Veðurstöð í Viðey

Málefni: Uppsetning veðurmælis í Viðey.

Efni: Erindi Faxaflóahafna um að setja upp veðurstöð í Viðey.

Mynd 1: Tillaga að staðsetningu veðurmælis í Viðey. Punktar merktir T1 eða T2.

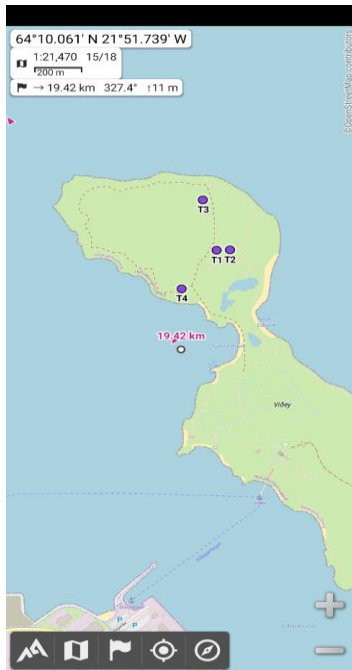
Það var álit sérfræðinga USK sem og Borgarsögusafns að það væri afleitt að setja fyrirhugað mannvirki upp á Vestureynni sem er nánast ósnert. Þar er ekkert sem truflar sjóndeildarhringinn fyrir utan listaverk Serra sem svo skemmtilega vinnur einmitt með sjóndeildarhringinn. Matrið myndi t.d. bera við sýnina frá einhverjum hlutum listaverksins.

Það eru fjölmargir gestir sem koma til Viðeyjar og þetta hefði neikvæð áhrif á upplifun þeirra.

Eftir samtal um aðra staðsetningu milli Faxaflóahafna og Borgarsögusafns varð það sameiginleg niðurstaða að koma mætti veðurstöðinni fyrir á öðrum stað, þ.e. á Heimaeynni, eins og fram kemur hér að neðan.

Veðurstöðin yrði þarna á hæðarkolli skammt frá gönguleiðinni. Staðurinn er stutt frá mannvirkjum og ber við þau þegar horft er í suður eftir gönguleiðinni og mastrið dettur fljótlega úr sjónlínunni þegar stígurinn er farinn til norðurs.

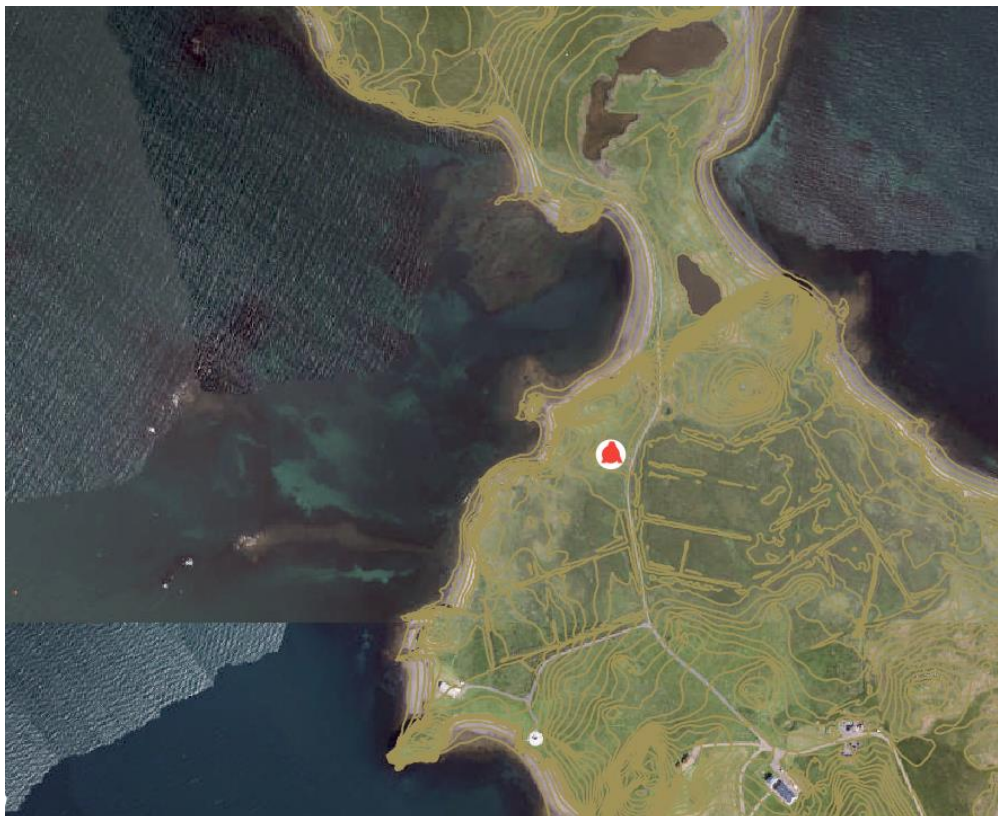
Í erindinu var óskað eftir að koma mastrinu fyrir á Vesturey Viðeyjar.

Lagt er til við umhverfis- og skipulagsráð að samþykkja að Faxaflóahafnir komi fyrir veðurstöð á Heimaey samkvæmt ofangreindu.
